Mannheim, den 15.06.2023

Stellungnahme zu: Äußere Erschließung BFV Franklin: Teil 3 – Wasserwerkstraße und Knotenpunkt Wasserwerkstraße -Waldstraße

Wasserwerkstraße nördl. Abschnitt (Bau-km 0+ 390 bis 0+605)

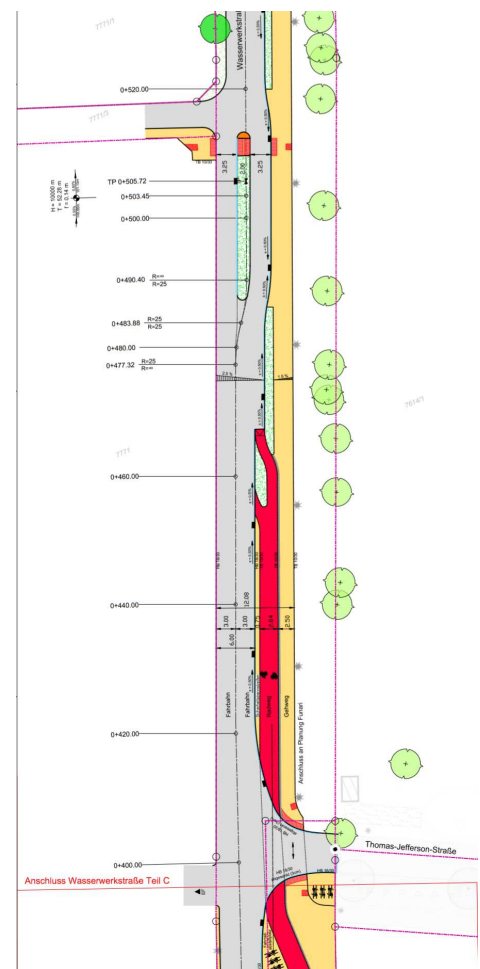
Auf der Wasserwerkstraße ist von Norden kommend in Richtung Waldstraße nur auf der östlichen, d.h. anderen Seite ein Zweirichtungsradweg vorgesehen, der auch erst bei Bau-km 0+460 m beginnt (vermutlich weil bis dahin Tempo 30 ausgewiesen ist und im Bereich des Radwegs Tempo 50).

Wie kommen Radfahrende, die von Norden kommen, hier auf die andere Straßenseite auf den Radweg? Warum ist auf der westlichen (linken) Straßenseite kein Radweg geplant? Dies bedeutet für Radfahrende zusätzliche Straßenquerungen mit entsprechender Zeitverzögerung. **Zudem haben wir bei dieser Planung große Sicherheitsbedenken, insbesondere da hier auch Schüler/innen mit dem Rad unterwegs sind.**

Außerdem führt dies zu Problemen für Radfahrende beim Abbiegen in bzw. Einfahren aus Seitenstraßen, wenn diese auf der anderen Straßenseite liegen (z.B. Alter Postweg).

Welche Kfz-Belastung wird auf der Wasserwerkstraße erwartet, die diese für Radfahrende benachteiligende Radwegführung rechtfertigt?
